SZKOŁA GŁÓWNA GOSPODARSTWA WIEJSKIEGO W WARSZAWIE

DI/ **49** /2021r.
Sprawa DI.250.5.2020r.

Dotyczy: postępowania prowadzonego w trybie przetargu nieograniczonego pn.: **Budowa obiektu laboratoryjno – dydaktycznego wraz z zapleczem technicznym, infrastrukturą towarzyszącą, przyłączami, ciągami komunikacyjnymi i zagospodarowaniem terenu na potrzeby Innowacyjnego Centrum Nauk Żywnościowych.**

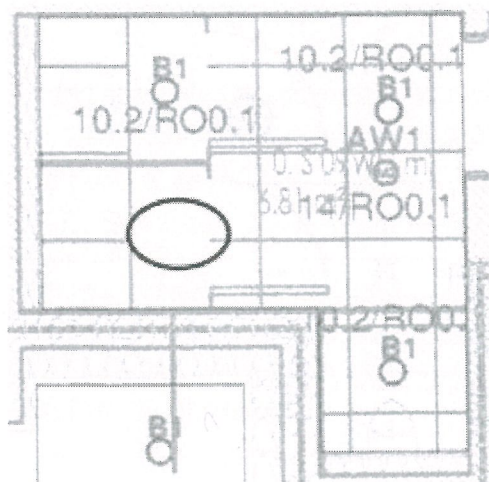
Pytanie nr 15: Dokumentacja przetargowa zawiera na rzutach instalacji oświetleniowej symbol.

W celu rzetelnej wyceny prosimy o wyjaśnienie, czy jest to nawiewnik, czujnik ruchu lub czujnik obecności.

Odpowiedź: Jest to czujnik ruchu.
